DODATEK Č. 6

ke Smlouvě o dílo č. 19303/SOPK/20 ze dne 7. 5. 2021 (dále jen „Smlouva o dílo“)
ve znění Dodatku č. 1 č. 14566/SOPK/21, Dodatku č. 2 04309/OPZP/22, Dodatku č. 3
č. 10914/OPZP/22, Dodatku č. 4 č. 16788/OPZP/22 a Dodatku č. 5 č. 07420/OPZP/23

- 5.1 Ostatní ustanovení Smlouvy o dílo zůstávají beze změny.
- 5.2 Smluvní strany prohlašují, že tento Dodatek v rámci veřejné zakázky „Opatření k ochraně mokřadních ekosystémů rybníků Loch a Velká Kamenice v CHKO Žďárské vrchy“ byl uzavřen v souladu s § 222 ZZVZ. Předmětným dodatkem nedošlo k podstatné změně závazku ze smlouvy na veřejnou zakázku dle § 222 (3) ZZVZ (tzn., že se nejednalo

Stavba: **Změnový list č. 4 - Opatření k ochraně mokřadních ekosystémů rybníků Loch a Velká Kamenice v CHKO Žďárské vrchy**

D.6.1.2- PODROBNÁ SITUACE - VELKÁ KAMENICE M 1:500

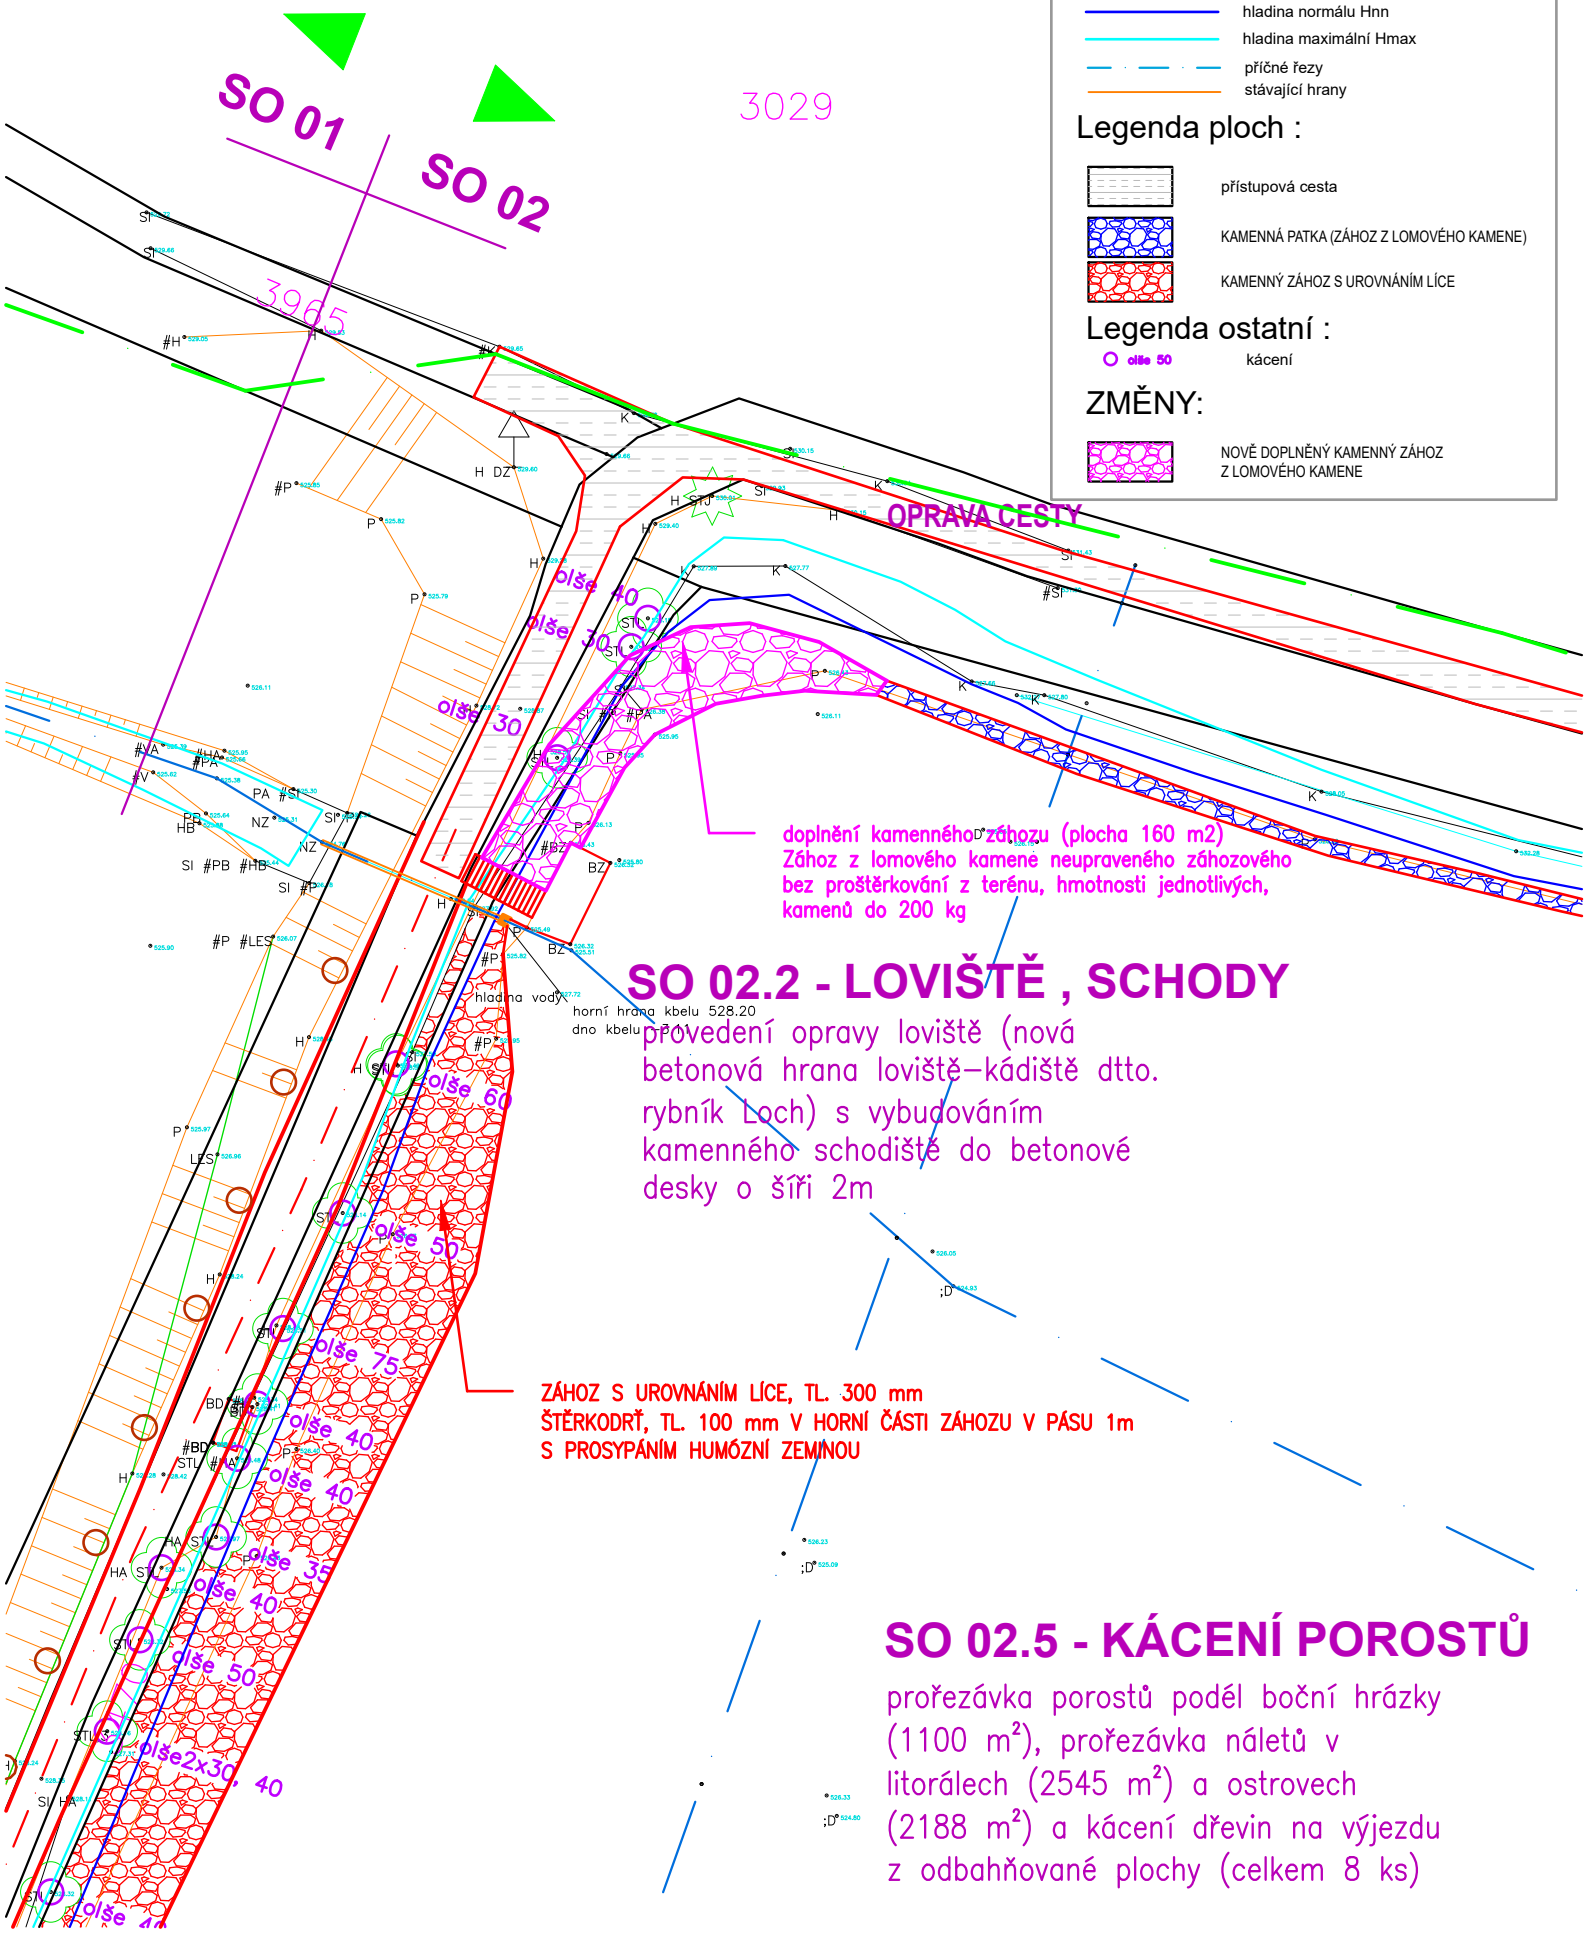
- 2.1 Vzhledem ke změnám, které nastaly v průběhu stavby, je nutné doplnění kamenného záhozu do 200 kg (160 m²) s urovnáním líce v koutu zátopy, kde nebyl původně uvažován. Kamenný zához plynule navazuje na záhozovou patku v břehové linii a opevnění, taktéž z kamenného záhozu, v blízkosti požeráku. Doplnění kamenného záhozu v rohu zátopy je uvažováno z důvodu lepší stabilizace hráze před účinky vody, tak jako ve zbylé části hráze.

-  NOVĚ DOPLNĚNÝ KAMENNÝ ZÁHOZ Z LOMOVÉHO KAMENE

doplnění kamenného záhozu (plocha 160 m²)
Zához z lomového kamene neupraveného záhozového
bez proštěrkování z terénu, hmotnosti jednotlivých,
kamenů do 200 kg

SO 02.2 – PŘELIV RYBNÍKA VELKÁ KAMENICE

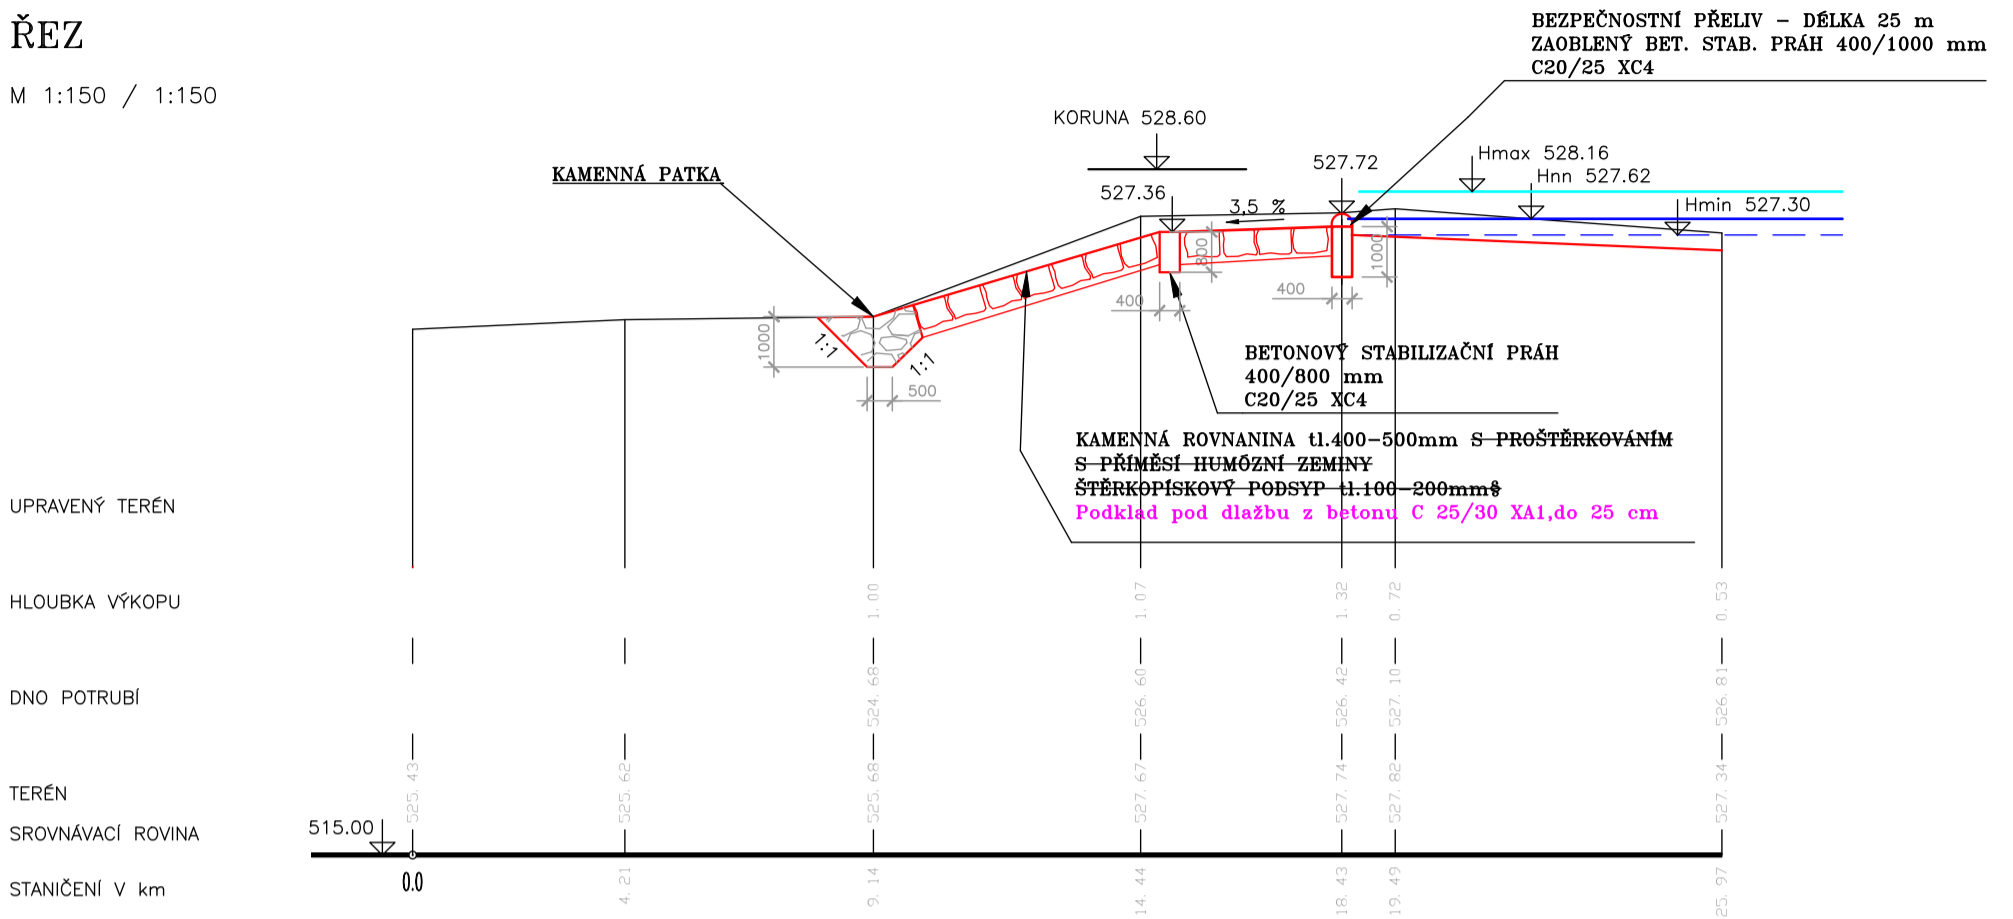
- 2.2 Druhá změna se týká opevnění bezpečnostního přelivu, které bylo původně uvažováno jako kamenná rovnanina do podkladové šterkodrti s humózní příměsí. Nově je z hlediska dosažení vyšší stability uvažován jako podklad pod dlažbu beton C25/30 XA1 do 25 cm.
